VILLE D'AULNAY-SOUS-BOIS

Modifications apportées au Plan Local d'Urbanisme

I-2-2 Rue du Moulin de la ville

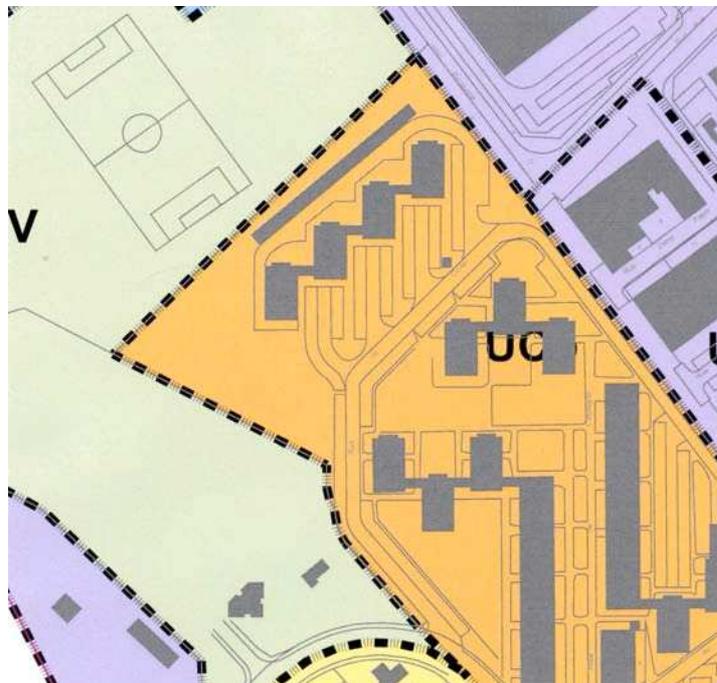
La reconstitution de l'offre locative du PRU passe également par une série d'opérations d'acquisition-amélioration à mener par l'OPH. La première d'entre elles concerne l'immeuble de l'ancienne gendarmerie (parcelle R 156), sise 92 rue du Moulin de la ville, comprenant une dizaine de logements et vendu par la ville à l'OPH (délibération n°28 du 18 décembre 2008). Situé aujourd'hui en zone UG du PLU adaptée à la morphologie du pavillonnaire, le règlement de cette zone pose problème pour mener à bien cette opération. Aussi, ce tènement foncier est intégré dans la zone UCb la plus proche, dévolue au collectif principalement de logement social.

MODIFICATION DU PLAN DE ZONAGE - ZONES CONCERNEES :
L'extension de la zone UCb sur cette parcelle favorisera la réalisation de ce projet.

Zone UCb : extension par ajout d'une superficie de 2226 m2.

Zone UG : réduction de sa superficie de 2226 m2

Quartier Balagny
PLU actuel - zonages UV et UC

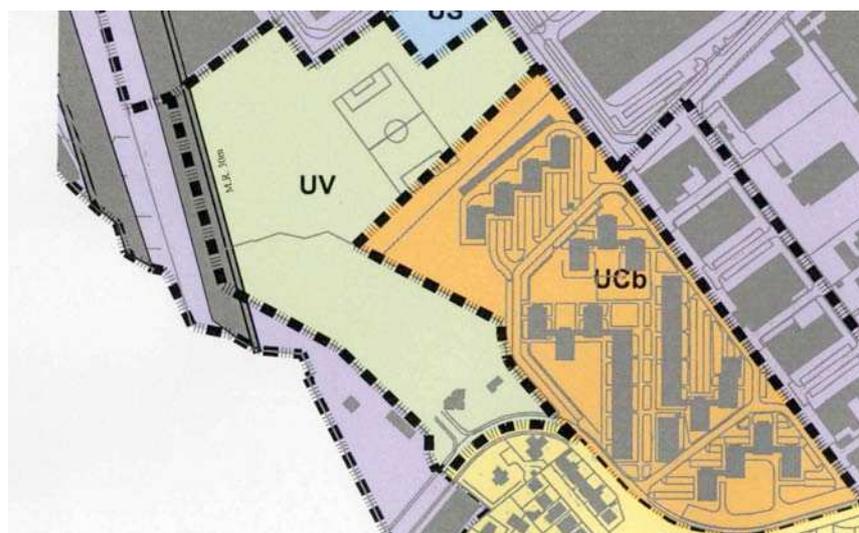
Au fil des réflexions et études menées dans le cadre du PRU et afin de permettre la reconstitution de l'offre locative par l'Office Public d'Habitation (OPH) de la ville dans le quartier de Balagny, il a été mené des études de faisabilité. L'objectif est d'une part de restructurer à terme le parc sportif, de le requalifier pour servir de lien physique et de lieu de rencontre entre les usagers des ZAE et les habitants situés à proximité, tout en revalorisant cet espace vu depuis l'autoroute. D'autre part, en complément des logements collectifs existants, une quarantaine de logements, à minima, doivent être édifiés au nord du groupe. Pour ce faire, la délimitation de la zone UV est modifiée au Nord, repoussée de vingt mètres, afin d'implanter à terme une série de plots d'habitat en symétrie de ceux existants.

MODIFICATION DU PLAN DE ZONAGE - ZONES CONCERNEES :
L'extension de la zone UCb sur ce secteur favorisera la réalisation de ce projet.

Zone UC, secteur UCb : extension par ajout d'une superficie de 3 945 m².

Zone UV : réduction de sa superficie de 3 945 m².

**Création de l'emplacement réservé C23
PLU actuel**

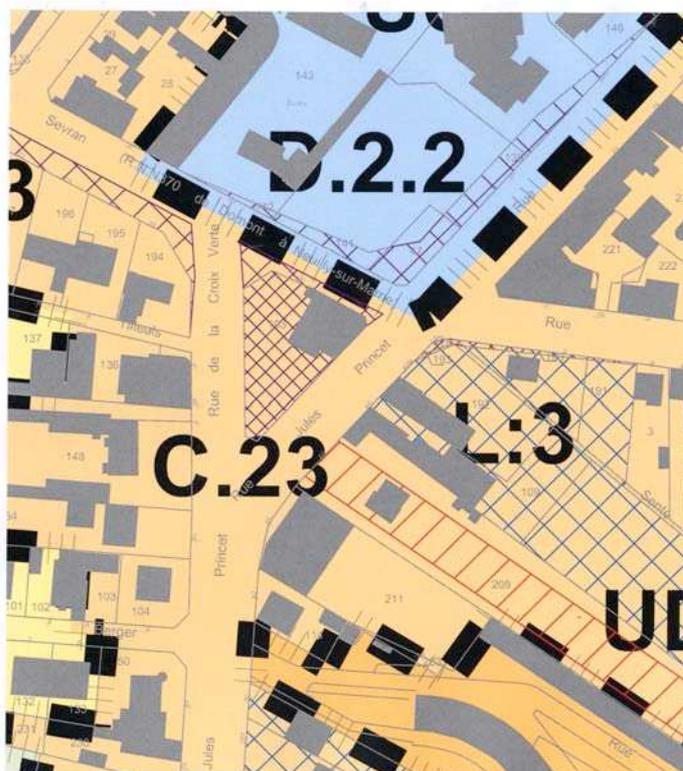
I-5 Création d'un emplacement réservé au profit de la commune pour aménagement de carrefour C23

En accompagnement des études déjà menée sur le secteur de Soleil Levant et après négociation avec le Conseil Général (qui compétence sur les voies départementales) sur le modus operandi, un emplacement réservé au profit de la commune est créé en vue d'aménager le carrefour de la RD115 et de la RD 44. Cet emplacement marque aussi l'« entrée » du Vieux Pays rattaché au cœur de ville.

L'objectif est d'accompagner les opérations de construction attendues sur ce secteur par un réaménagement du carrefour en espace public de qualité, traité en place, et valoriser ce croisement de deux départementales au lieux dit la Croix Verte.

Cet emplacement réservé nouveau au profit de la commune a une superficie de 732 m². Son objet est l'aménagement du carrefour.

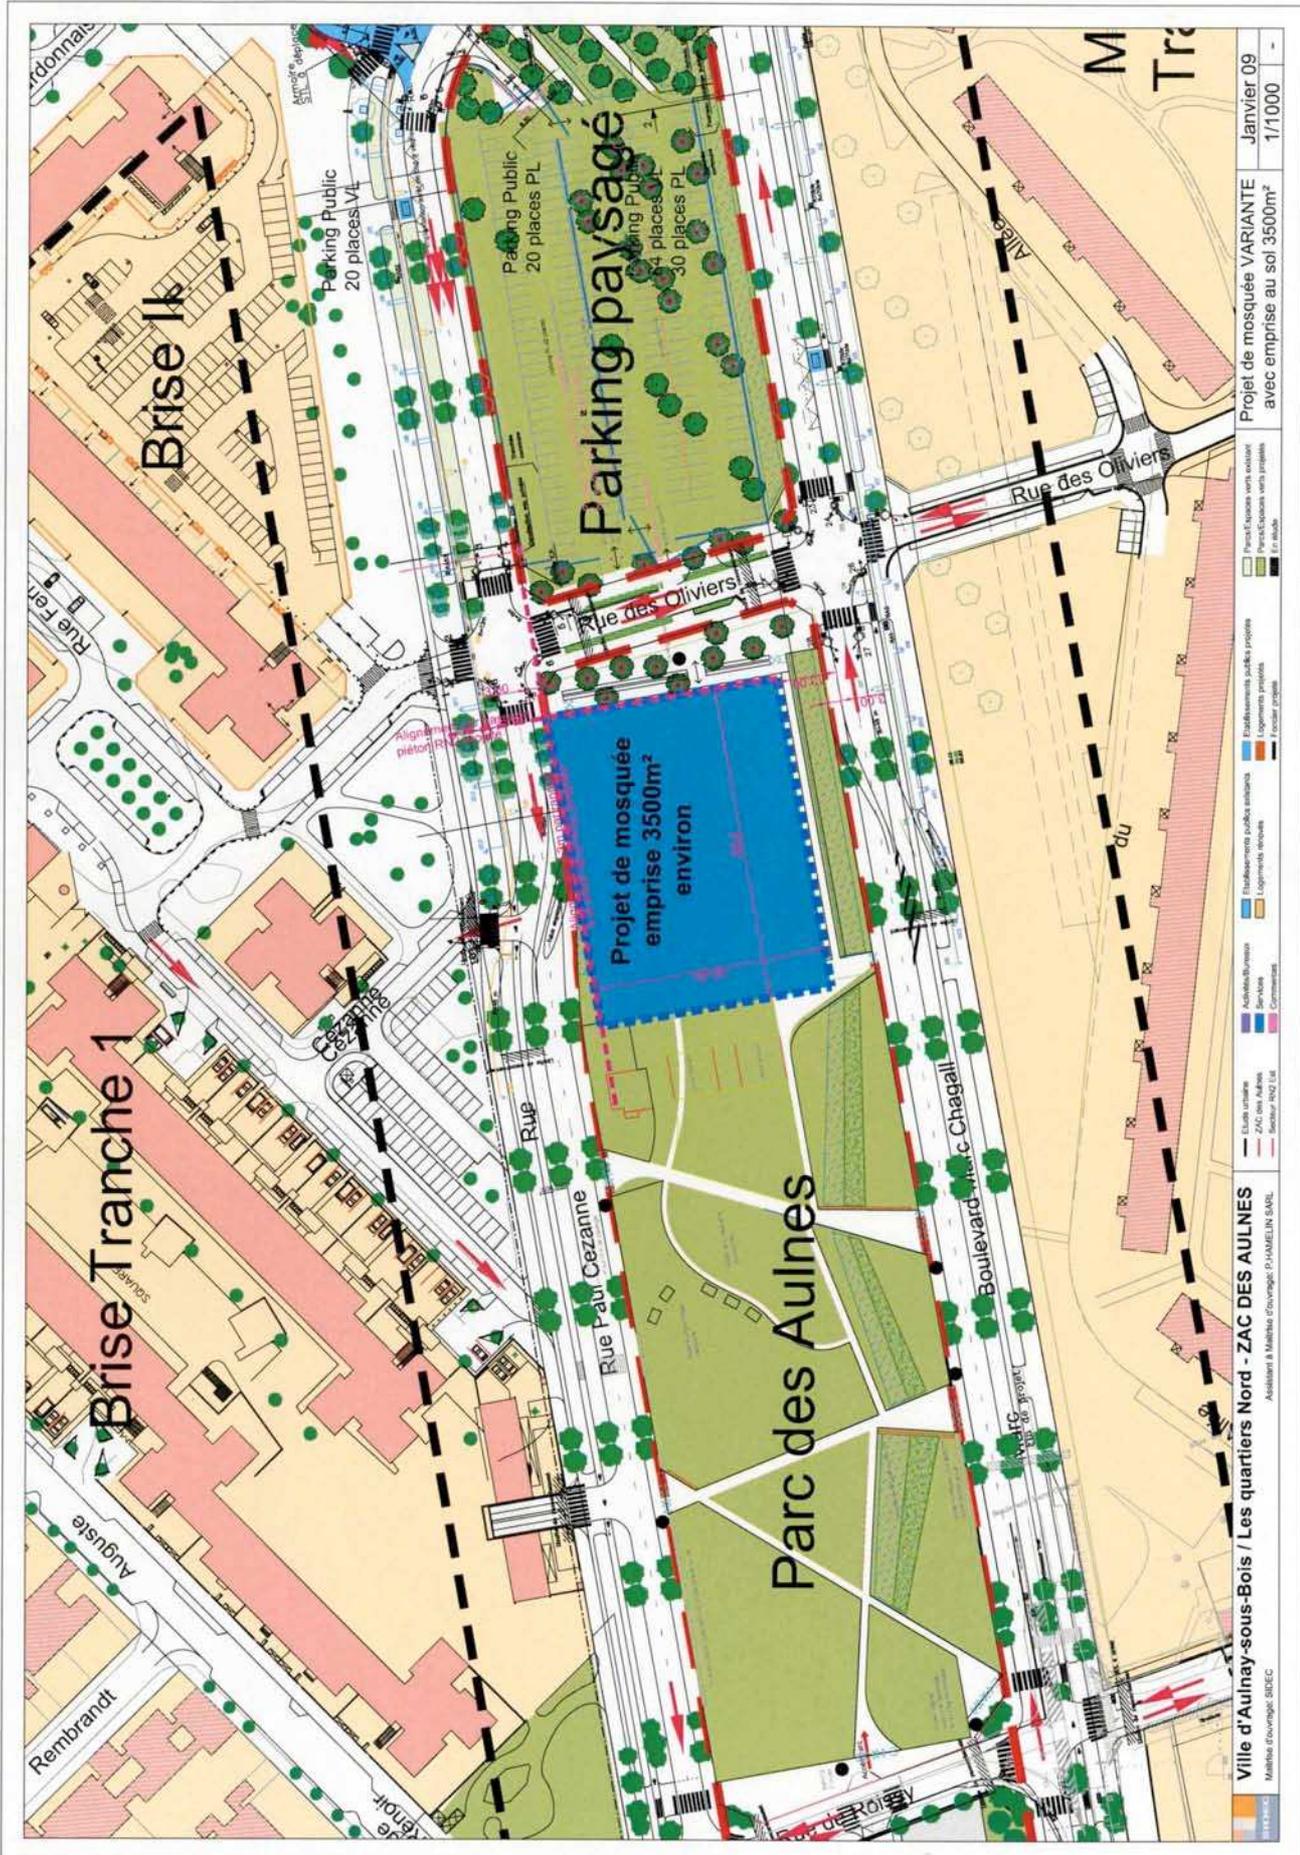
Au delà des services d'intérêt général et équipements mentionnés ci dessus et pris en compte dans le PLU approuvé, l'objectif pour la commune est de compléter ce programme d'équipements pour l'ensemble des quartiers Nord et de créer un lieu institutionnel à la disposition des habitants. Une mosquée est ainsi projetée sur les terrains dégagés par la nouvelle emprise de la RN2. Elle sera intégrée à cet espace vert à créer sur la partie Est, et à proximité des îlots d'habitat au nord comme au sud du bd urbain (cf le plan ci-joint). Son emprise

au sol sera minimisée et son organisation pourra permettre une utilisation festive conjointe de la mosquée et de l'espace vert dans une articulation étroite.

Du fait de ce projet de mosquée, le règlement de la zone UV est complété (article 2) pour permettre l'édification d'un complexe culturel. Si cette modification touche toute la zone, il convient toutefois de préciser que l'essentiel du foncier de la zone UV est public. Il appartient à la commune ou au département.

**ZAE Nord
PLU actuel . Emplacements réservés**

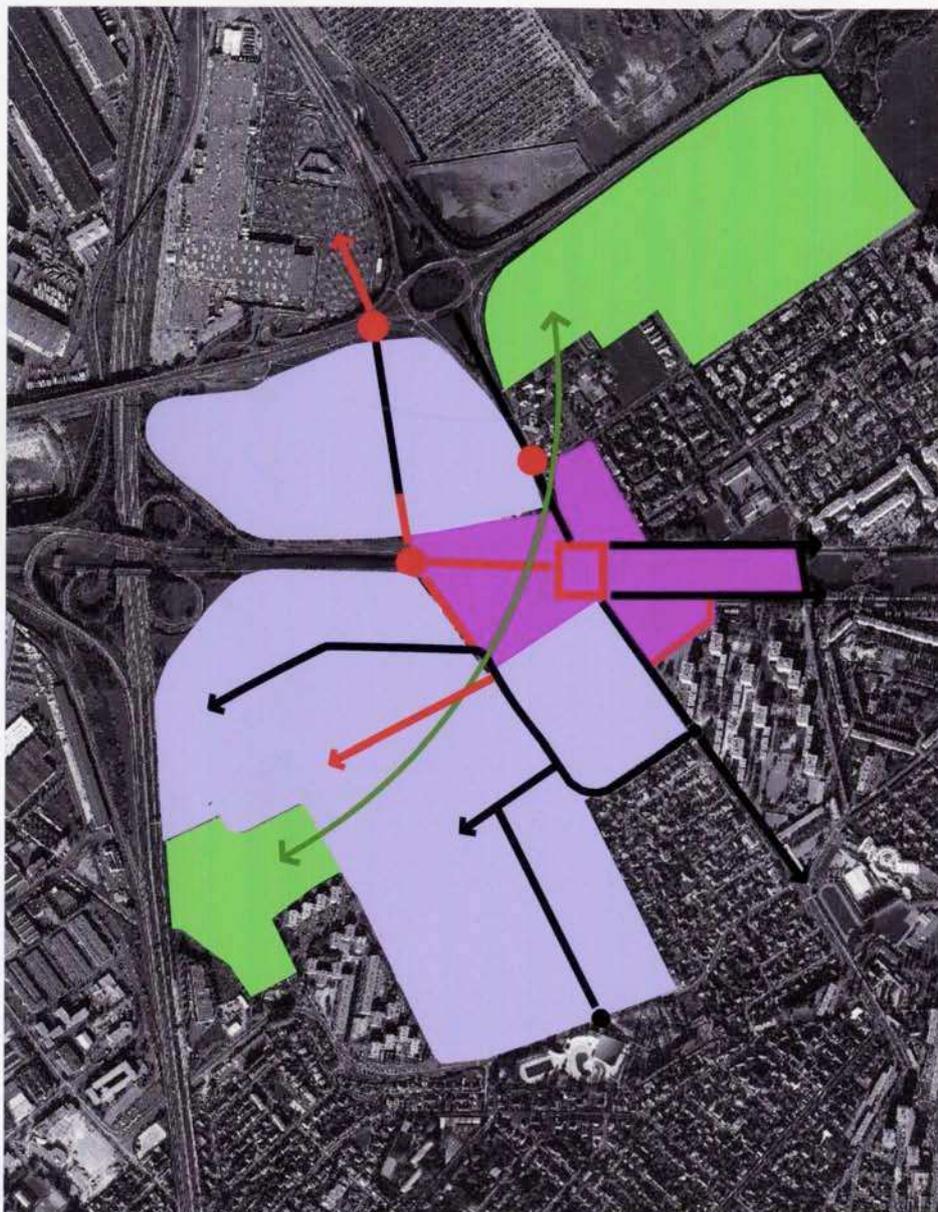
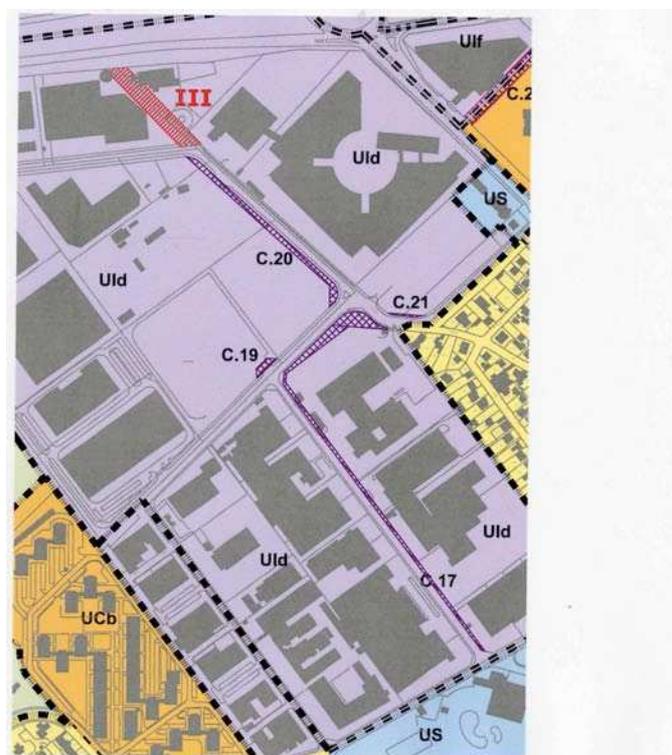
L'ORIENTATION D'AMENAGEMENT n°2: Restructuration de la zone d'activités économiques de la Garenne, des Mardelles, de la Fosse à la Barbière évolue pour prendre en compte le choix de requalifier le réseau viaire existant plutôt que de créer une voie nouvelle Nord-Sud et prolonger l'entrée dans le quartier par une voie nouvelle et la réalisation d'une placette.

L'emplacement réservé C 17 est modifié, sa surface étant réduite du fait de la diminution de l'élargissement prévu en corrélation avec l'abandon du projet la nouvelle voie Nord-Sud. Cette réduction s'accompagne de la création des emplacements réservés C18, C20 et C21 pour élargissement de voies en vue de requalifier les rues Jacquard, de Broglie et B. Pascal.

La servitude pour voirie nouvelle III au PLU (indiquée par erreur II sur le plan de zonage du PLU actuel) est donc supprimée. Un nouvel emplacement réservé pour voirie III est créé pour faire déboucher la rue Pascal sur le futur rond-point attendu sur la RN2 Est et devant assurer une liaison meilleure et directe depuis l'autoroute et en entre la Fosse à la Barbière et Garenne-Mardelle.

**La surface de l'emplacement réservé C17 passe de 3949 m² à 2850 m².
Son périmètre est modifié.**

**Création d'emplacements réservés C19, C20, C21 d'une superficie
respective de 225, 1492 et 76 m² en vue d'élargir les voies.**

Zonage des terrains Renault et création d'une emplacement réservé pour voie nouvelle C22

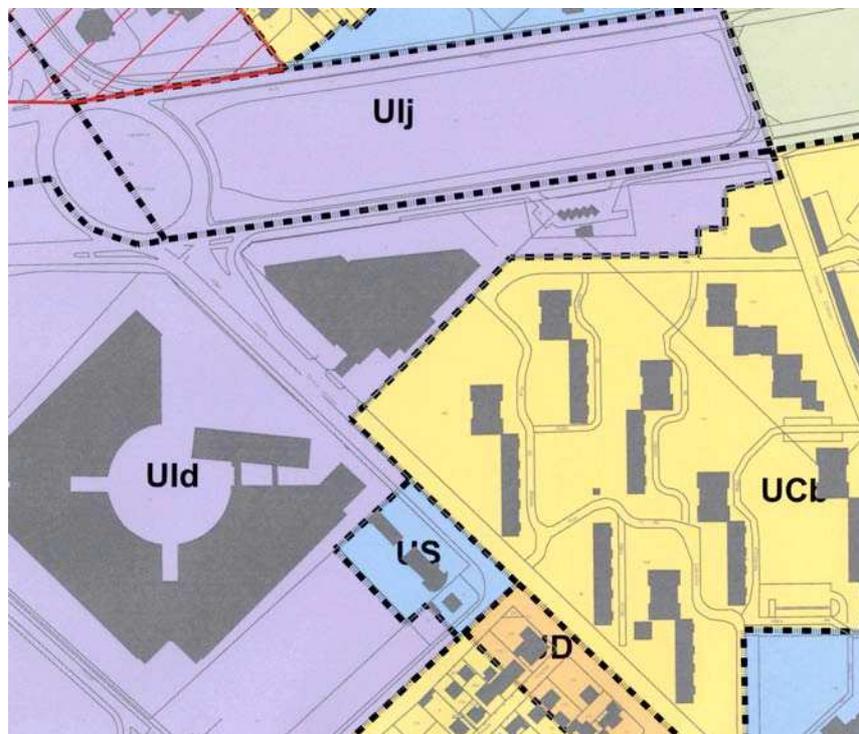
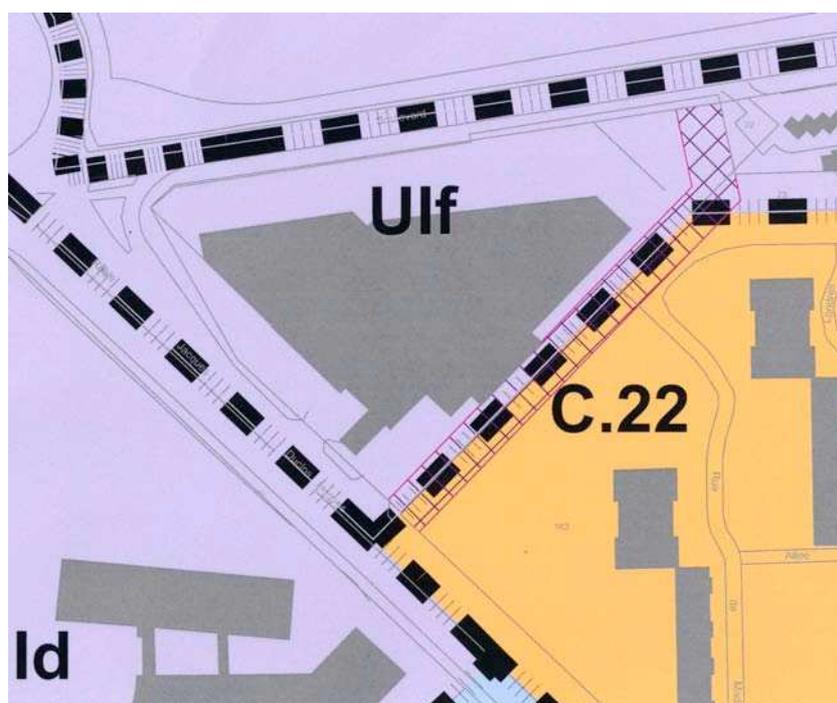
Les études engagées sur les ZAE Nord ont été poursuivies pour aboutir au constat de difficile mise sur le marché des terrains aujourd'hui disponibles pour des activités autres que le commerce. Aussi, le terrain dit « terrain Renault », parcelle n° DV 2, ayant subi un sinistre en 2005, resté depuis lors à l'état de friche, passe de la zone UId (visant la modernisation des ZAE) dans le PLU actuel, à la zone UIf dans la modification. Ce secteur est dévolu au développement du projet souhaité par la collectivité (commerces majoritaires accompagnés d'un immeuble de bureau sur le rond-point), ce en cohérence avec l'orientation d'aménagement sur les ZAE. La surface du UIj est réduite car la moitié du rond-point de l'Europe passe de UIj en en UIf

Extension du secteur UIf de 2,3 hectares ; réduction de la surface du secteur UId de 2 hectares, et de UIj de 0,3 hectares. Ces changements de secteur favoriseront la réalisation de ce projet.

En accompagnement de ce projet, un emplacement réservé nouveau est créé dont le bénéficiaire est la commune : C22. Son objet est d'aménager une voie nouvelle et créer de nouvelles façades aux terrains adjacents, dits terrains « Renault » et « Emmaüs ». Cette rue permettra également une meilleure desserte par bus des habitations existantes et futures ainsi que des futures activités.

Création d'un emplacement réservé d'une superficie de 2360 m2 en vue de créer une voie nouvelle.

**Modification de l'emplacement réservé pour élargissement de voie C 14 à
Ambourget
PLU actuel**

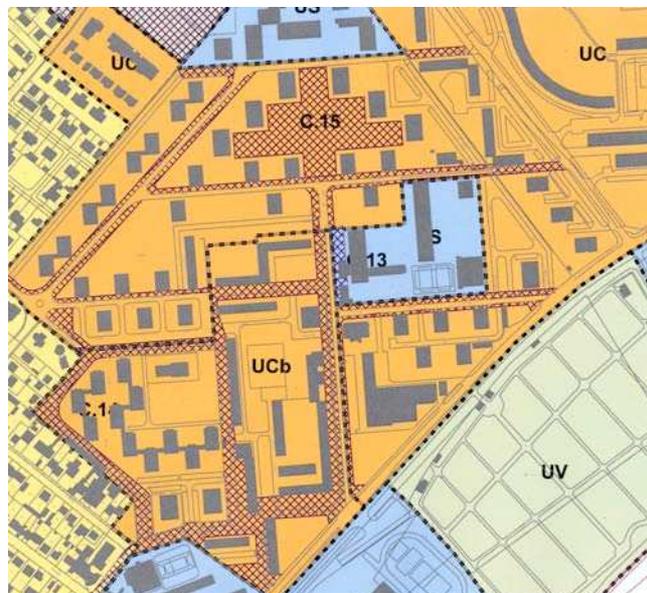
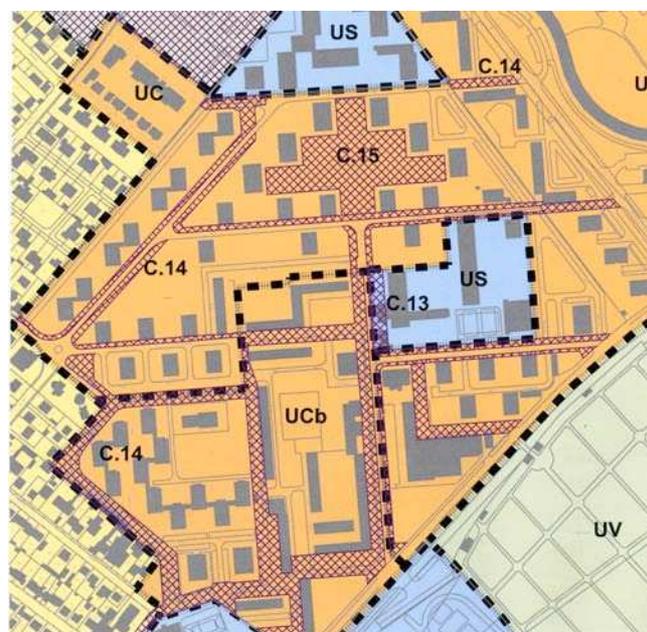
En conséquence du plan directeur municipal des espaces publics établi en décembre 2005 et approfondi quant au dessin des futurs espaces publics à requalifier sur l'ensemble du quartier Ambourget, le dessin des emplacements réservés pour élargissement de voirie dont la commune est bénéficiaire (C.14) a un peu évolué au Nord-Ouest du quartier. Les surfaces et les ponctuellement les périmètres ont été modifiés au tableau récapitulatif porté sur le règlement graphique. La surface du C14 passe de 33 108 à 33 363 m².

La surface du C14 passe de 33 108 à 33 363 m².

**Modification de l'emplacement réservé pour élargissement de voie C 5 et suppression de la marge de recul à Chanteloup
PLU actuel**

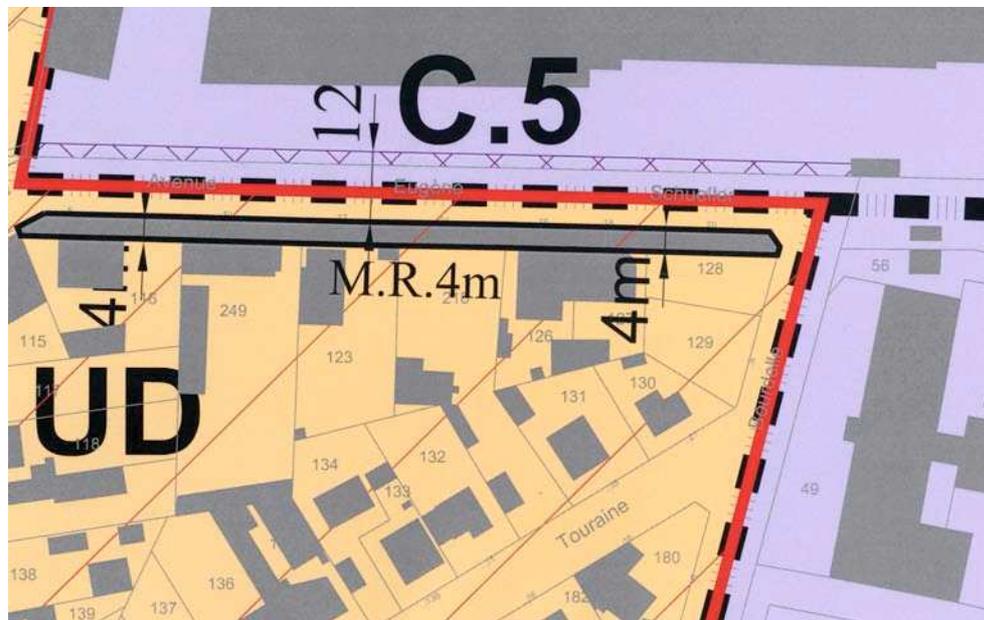
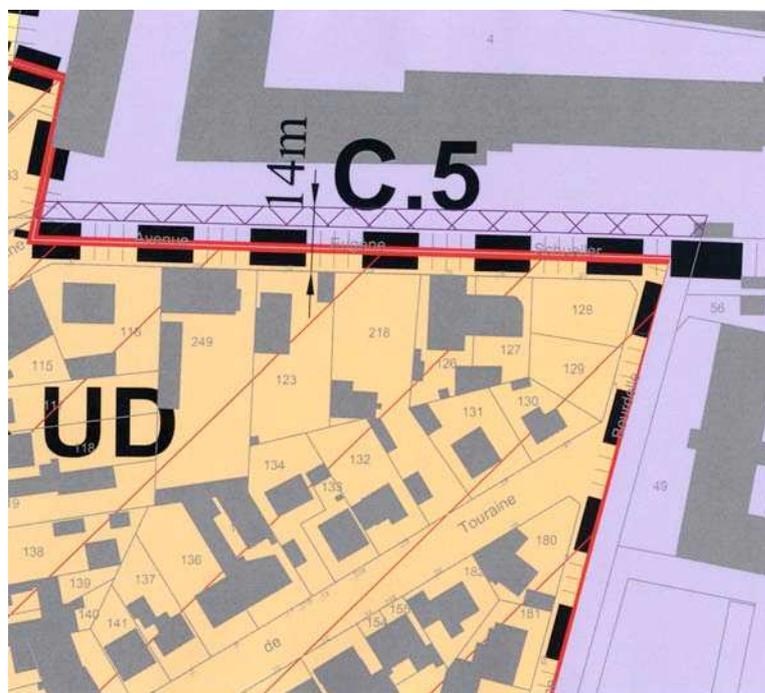
L'étude menée par la ville sur le secteur de ZAE de Chanteloup conduit par ailleurs à préciser l'emplacement réservé C5 au bénéfice de la commune. Son objet est l'élargissement de voie. Il passe d'une largeur de 2 à 4 mètres au nord de la rue E. Schuller, côté foncier de L'Oréal, en vue d'aménager à terme dans les conditions optimum des trottoirs plantés et la piste cyclable du tram-train qui mènera à la gare d'Aulnay. En complément, la marge de recul côté sud de la rue E. Schuller est supprimée, car son utilité est réduite par les opérations de réhabilitation d'immeubles implantés à l'alignement sur cette voie. La surface de l'emplacement réservé C5 passe de 356 m² à 596 m².
